Innsigelse og høringsuttalelse til forslag til reguleringsplan for Homborsund brygge og nærmiljøsentre i Grimstad kommune

Høringsuttalelse med innsigelse til detaljreguleringsplan for Homborsund brygge og nærmiljøsentere i Grimstad kommune

Figur 1 Kart fra kommuneplanen som viser at området er avsatt til sentrumsformål SE02, småbåtanlegg (SB09), grønt struktur og LNF-område. Sort linje illustrerer fylkesveien/Homborsundveien.

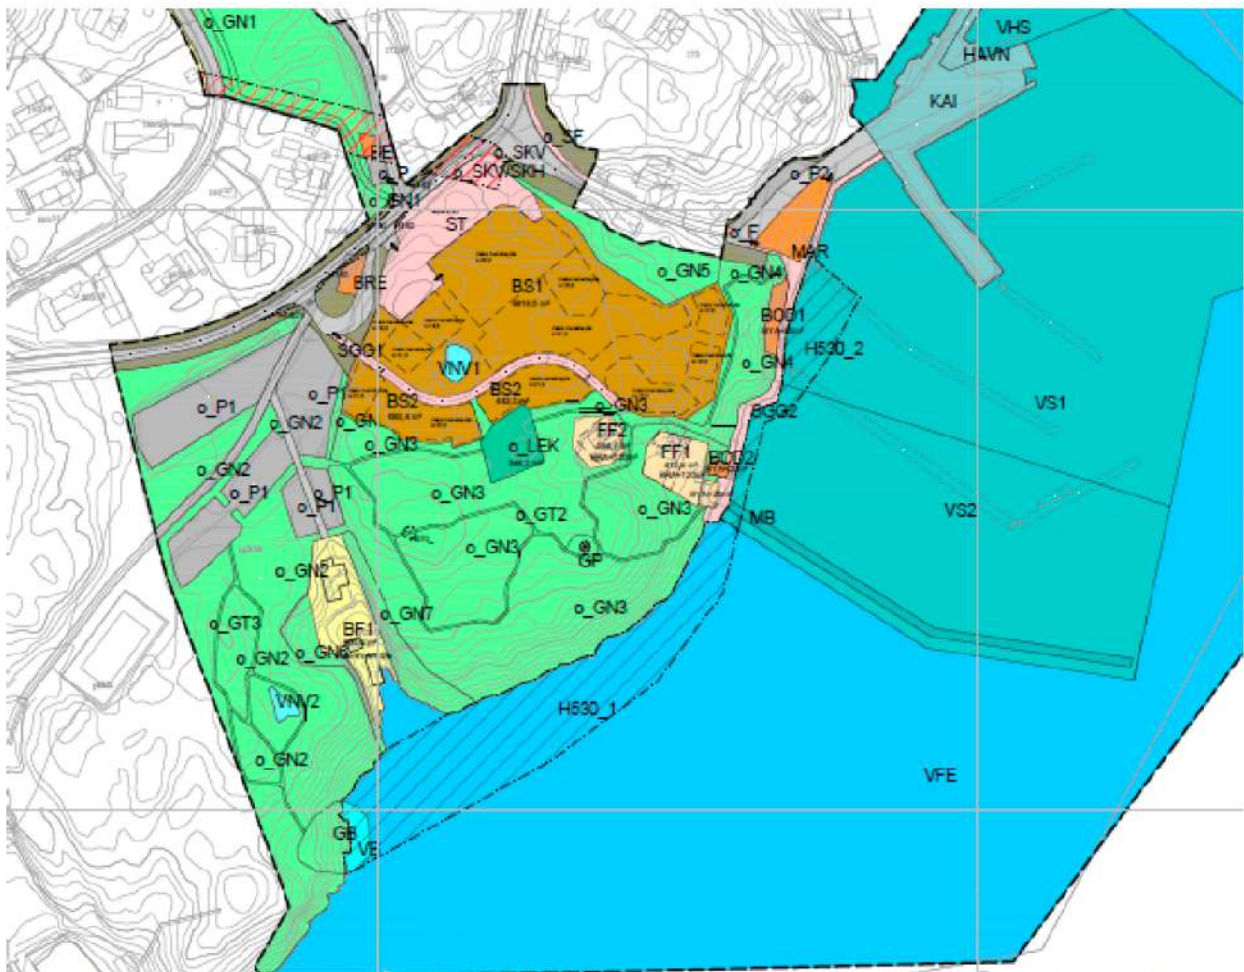
I kommuneplanen er det avsatt område for sentrumsformål (SE02) og småbåtanlegg (SB09), jf. figur 1. I planforslaget ligger deler av sentrumsformålet utenfor avsatt område. Øvrig planområde ligger innenfor grønnstruktur og LNF-formål i kommuneplanen.

Planforslaget legger til rette for et større parkeringsareal i vest, dette ligger innenfor formålet grønnstruktur og LNF-formål i kommuneplanen. Store deler av planforslaget ligger innenfor 100m-beltet langs sjø.
